Rapport de contrôle d'installations électriques à basse et à très basse tension

RÉF. 34/2025/108514/D01:1

DATE DU CONTRÔLE 27/06/2025 (9:05 - 10:00) **AGENT VISITEUR** Olivier Dodet
ADRESSE DU CONTRÔLE Rue des Houblonnières 21 - 4020 Liège **TYPE DE CONTRÔLE** Visite de contrôle (6.5.)

Schéma(s) unifilaire(s) de l'installation

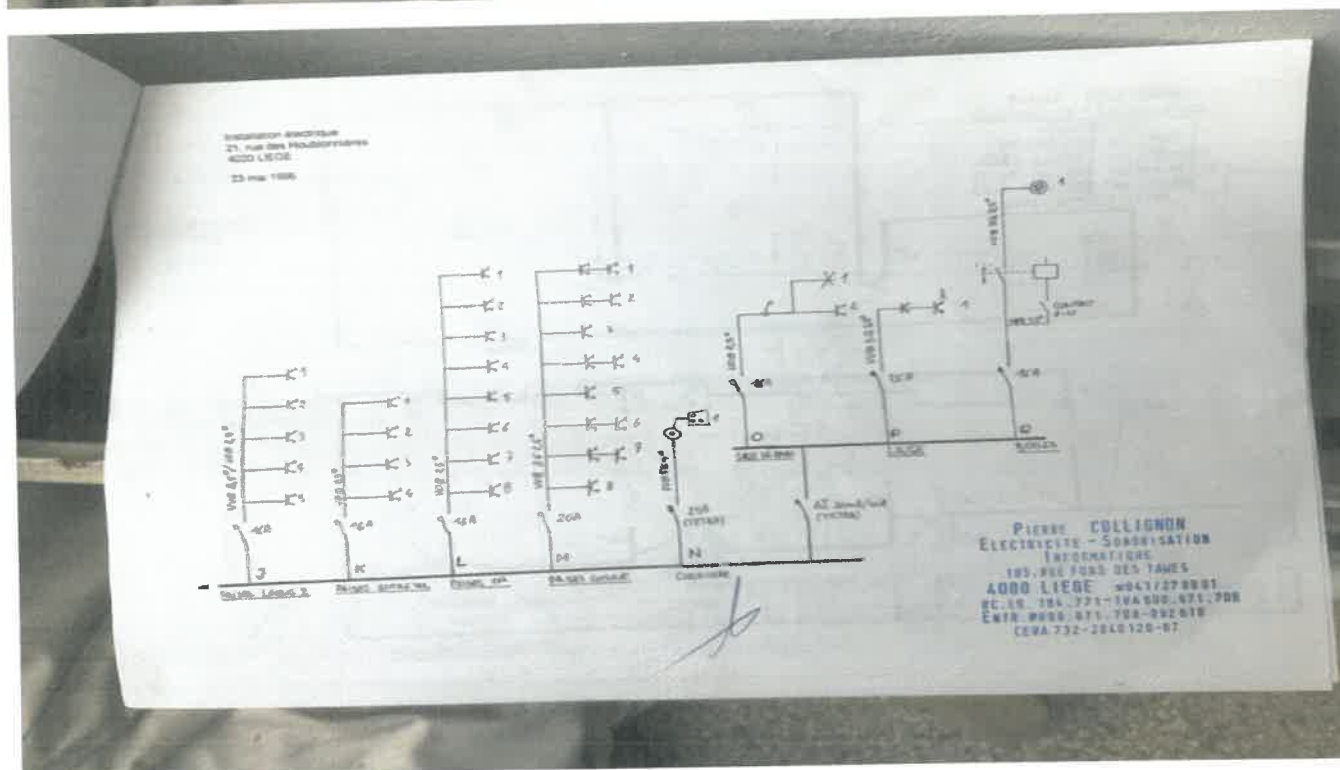
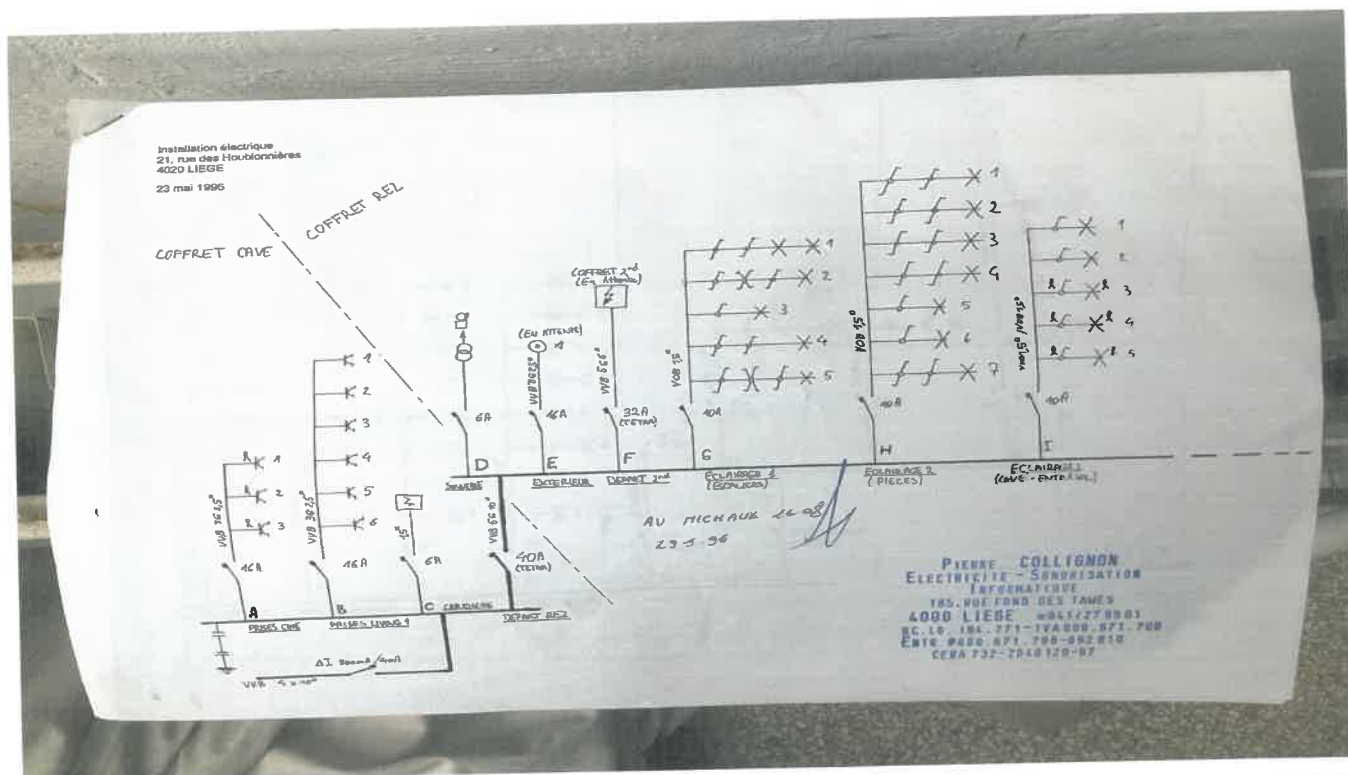
- Les schémas unifilaires et plans de position ne correspondent pas à la réalité. - 3.1.2.;6.4.6.;6.5.7.;9.1.2.
- La correspondance entre les repérages sur le tableau et les schémas n'est pas réalisée correctement. - 3.1.2.;6.4.6.;6.5.7.;9.1.2.

- Les schémas unifilaires et/ou plans de position ne sont pas présents. - 3.1.2.;6.4.6.;6.5.7.;9.1.2.

- Les plans et schémas seront à adapter en fonction des travaux de mise en conformité qui seront réalisés.
- L'appareillage électrique fixe ou à poste fixe suivant n'est pas présent - lave-vaisselle
- Les schémas unifilaires et plans de position doivent renseigner l'adresse de l'installation, les coordonnées du responsable des travaux et du propriétaire. Ces derniers devront signer et dater ces schémas.
- Lors d'une rénovation de l'installation électrique, les dérogations pourraient ne plus être appliquées.
